Objet : MOLENBEEK-ST-JEAN. Chaussée de Gand, 340. Demande de permis unique portant sur la réaffectation en logements de l'ancienne chemiserie Coster et Clément – Nouveaux plans. Avis conforme.
Dossier traité par Mme M. Kreutz, DMS, et par M. F. Stévenne, DU

En réponse à votre courrier du 16 septembre 2014 sous référence, réceptionné le 19 septembre, nous vous communiquons **l'avis conforme favorable sous réserve** émis par la CRMS en sa séance du 1^{er} octobre 2014, concernant l'objet susmentionné.

CHEMISERIE CLEMENT.
 COUPE schématique dans une des ailes latérales.
 (In. archives de la commune de Molenbeek-St-Jean,
 dossier n° 23412, Etablissements dangereux, insalubres
 ou incommodes).

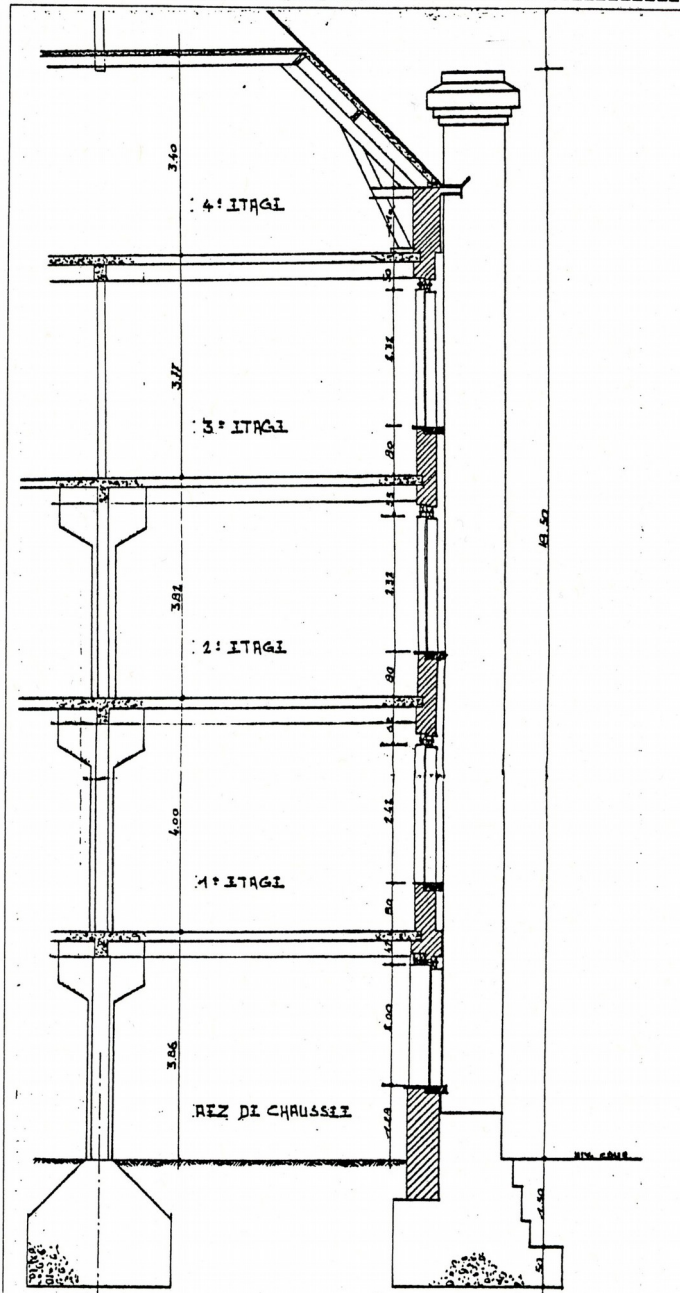
Au vu de la hauteur des allèges par rapport au niveau actuel de la cour, le niveau de celle-ci a peut-être été surhaussé au cours des temps. Ceci semble confirmé par une ancienne coupe du bâtiment, conservée dans les archives communales et jointe en annexe de cet avis. De toute façon, **la CRMS demande de retourner à la situation d'origine pour rendre aux façades leur cohérence architecturale.**
